# Chemises de cylindre OM 457 Euro 4

## Modification du siège de la chemise et de l'étanchéité

Véhicule	Moteur	N° KS
Mercedes-Benz Euro 4 ; année de construction 1998 →	OM 457.948/950-954/957/959/961/964-969/973/974/976/977/980/981	89 867 110

Fig. 1

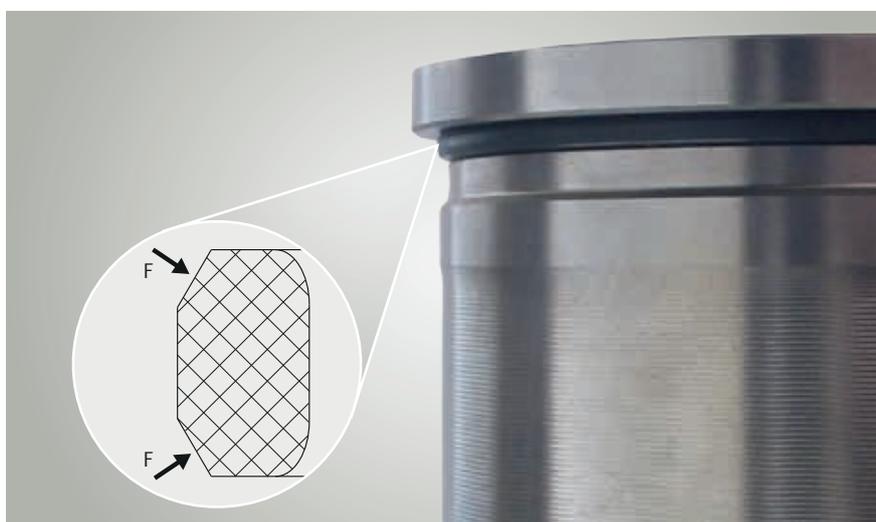
Le nouveau modèle de chemise de cylindre possède, sous le siège de la collerette, une gorge pour une bague d'étanchéité supplémentaire (Fig. 1).

**Attention :**  
Observez la position de montage de la bague d'étanchéité. Les deux chanfreins de la bague d'étanchéité (F) doivent être dirigés vers l'extérieur.
